現況検査により認められる状況の記録

令和5年6月16日	
NO	94
場所	A棟
部位	壁端部補強筋

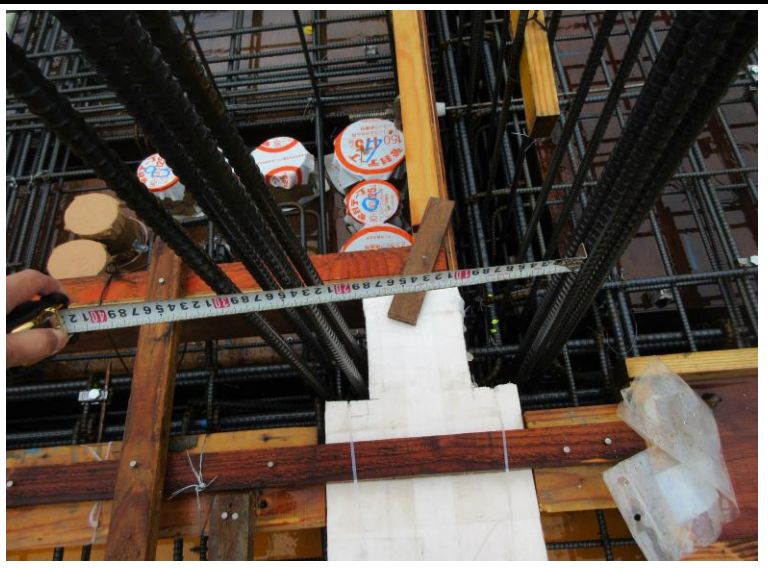
MBへの横引きドレイン配管の設置スペースが整備されていない箇所があることを指摘。

上記指摘に関しては、その場にて是正が行われたことを確認済。(不要鉄筋の整備などの実施)

同上。同様箇所についても整備が行われたことを確認済。

令和5年6月16日	
NO	97
場所	A棟
部位	壁立上がり筋

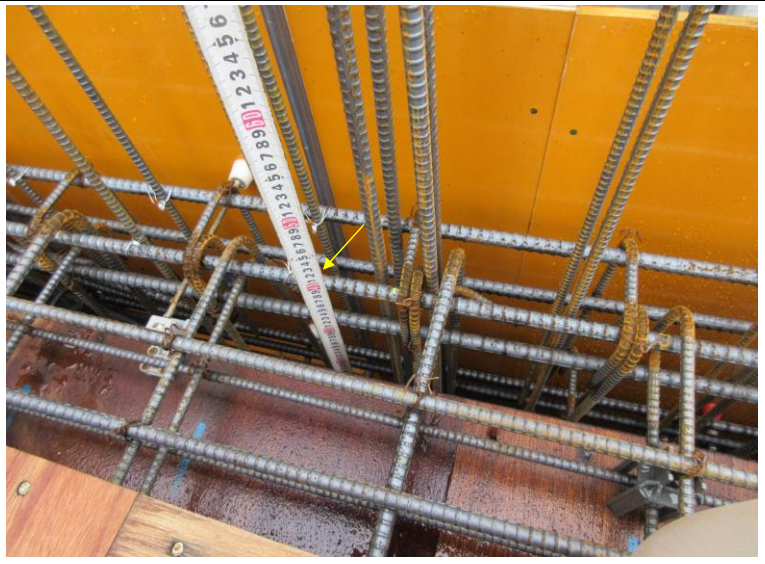
AX6通りに壁立上がり筋の設置が欠落している箇所があることを指摘。

上記指摘に関しては、その場にて是正が行われたことを確認済。
